Rapport de contrôle d'installations électriques à basse et à très basse tension

RÉF. 45/2025/115102/D02:1

DATE DU CONTRÔLE 28/08/2025 (9:00 - 11:00) **AGENT VISITEUR** Mateusz Bargielski
ADRESSE DU CONTRÔLE Rue du Monténégro 53 (étage 1) - 1060 Saint-Gilles **TYPE DE CONTRÔLE** Visite de contrôle vente ancienne installation (8.4.2.)

Croquis de position élémentaire et descriptif sommaire des tableaux

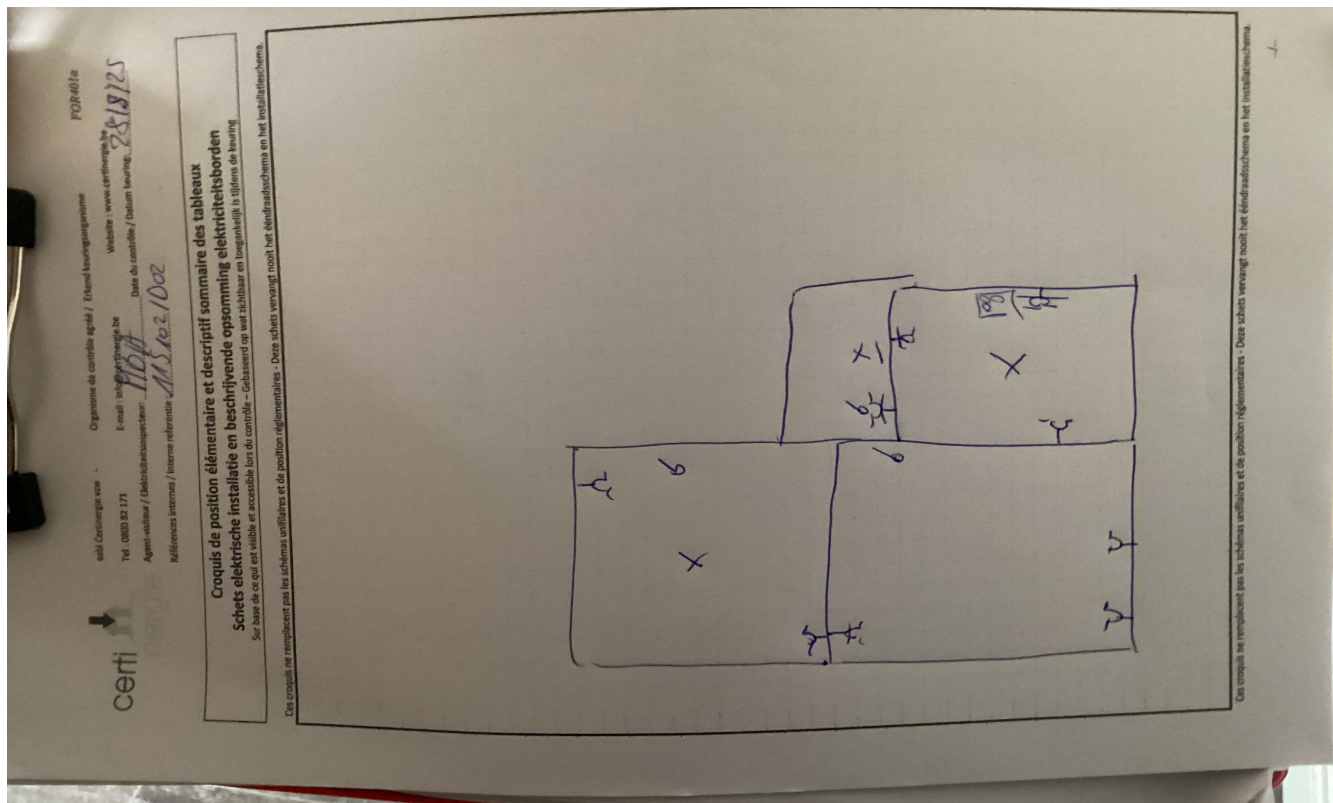
Le ou les socles de prise en défaut sont localisés dans	la / les chambre(s)

- La tension d'alimentation n'est pas indiquée clairement de manière apparente sur chaque tableau de répartition et de manœuvre. - 3.1.3.3.a
- Les circuits, les appareils de coupure et/ou les dispositifs de protection ne sont pas repérés de manière claire et visible. - 3.1.3.

- Des socles de prise de courant qui ne comportent pas de contact de terre ne sont pas protégés par un dispositif de protection à courant différentiel résiduel à haute ou très haute sensibilité - 4.2.4.3.b

- Les presse-étoupes d'attente ne sont pas obturés. - 4.2.2.3.
- La correspondance entre les degrés de protection (IP) du matériel électrique contre les contacts directs et les volumes dans la salle de bain n'est pas respectée. - 7.1.4.3.

- La section des circuits et/ou le calibre de la protection n'est pas adapté à la puissance des machines qui y sont connectées. - 5.2.1.2.;8.2.2.
- Les schémas unifilaires et/ou plans de position ne sont pas présents. - 3.1.2.;6.4.6.;6.5.7.;9.1.2.

- Un dispositif de protection à courant différentiel-résiduel à haute ou très haute sensibilité ne protège pas comme il se doit certains circuits où l'eau est présente (facteur d'influences externes AD2 ou plus = locaux humides). - 4.2.4.3.

- Les coupe-circuit ne sont pas conformes aux normes et/ou n'assurent pas un niveau de protection au moins équivalent. - 5.3.5.5.;8.2.1.
- L'utilisation de douilles pour alimenter un point d'éclairage dans l'attente de l'appareil d'éclairage définitif n'est autorisée - 4.2.4.3.a

- La continuité du PE vers les contacts de terre des socles de prise et/ou vers des appareils de classe 1 à poste fixe et/ou des liaisons équipotentielles (principales, supplémentaires) n'est pas réalisée. - 6.4.6.4.;6.5.7.2.

- Le matériel électrique n'est pas choisi et installé de telle façon, tenant compte des influences externes, qu'il ne présente pas de danger pour les personnes, les objets et matériaux avoisinants. - 5.1.4.
